再エネ出力抑制に関する検証結果について

# 再生可能エネルギー発電設備の出力抑制の検証結果

## ～平成28年2月21日 種子島(九州電力)～

平成28年3月■■日  
電力広域的運営推進機関

#### ○天気急変時の出力低下

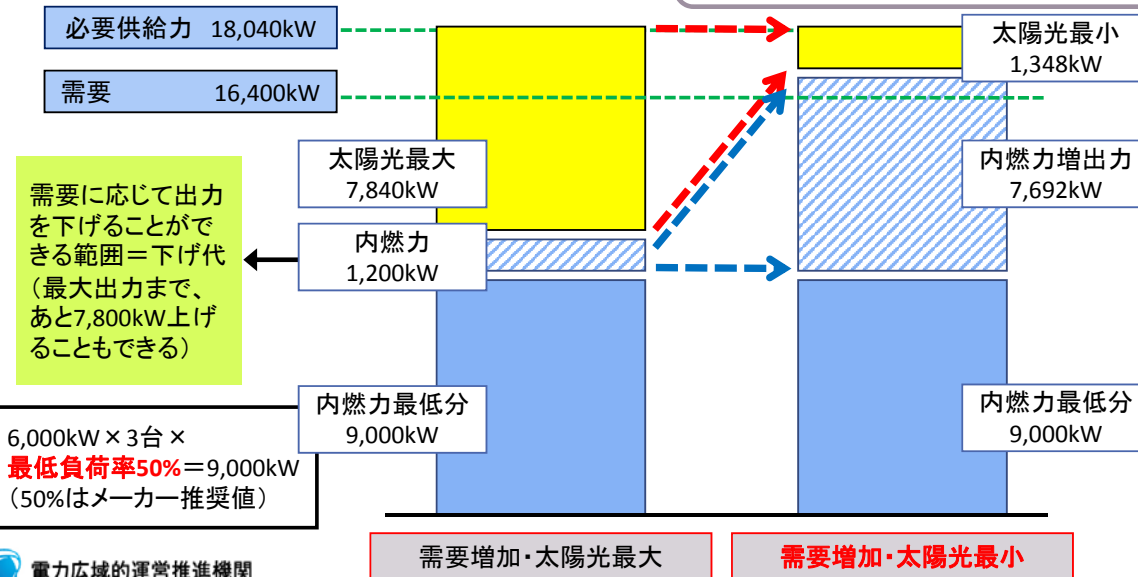
過去の実績(※4)より、最大出力7,840kWが1,348kW(17.2%)まで低下と想定

### 4. (1) 再エネ出力抑制の必要性

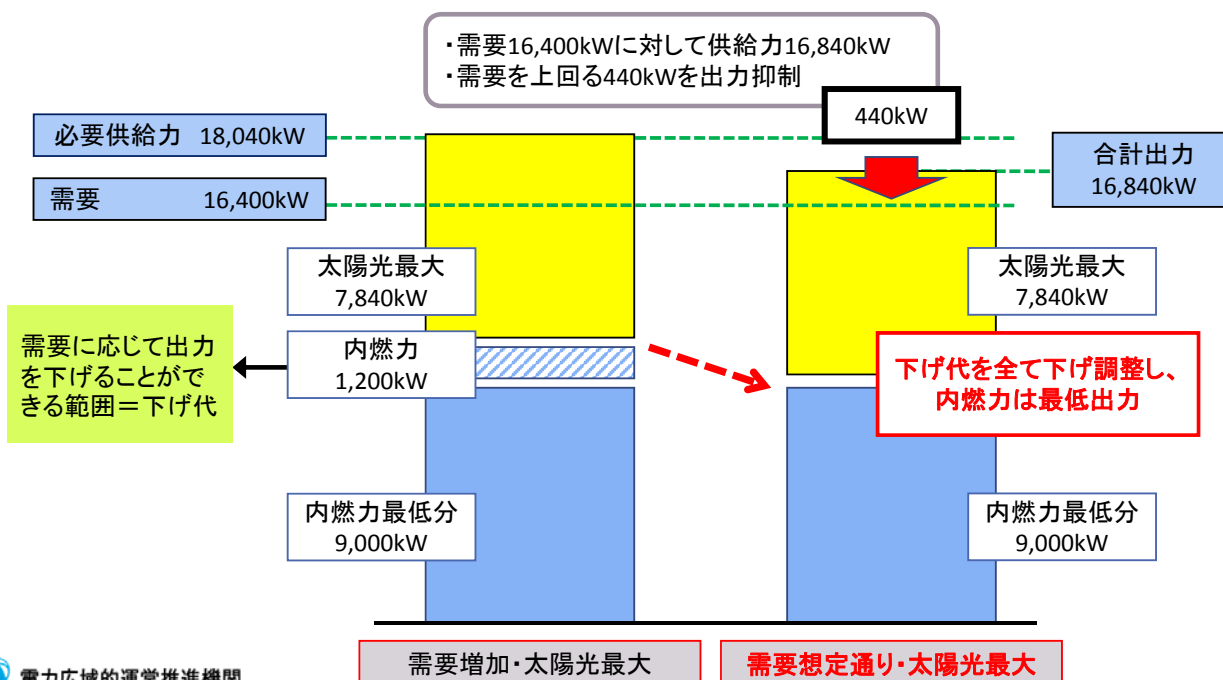
九州電力は、太陽光が最大出力となった場合に、内燃力機を最低負荷率50%まで出力抑制する計画としたが、合計出力が需要を上回るため、440kWの太陽光発電の出力抑制の指令が必要となった。
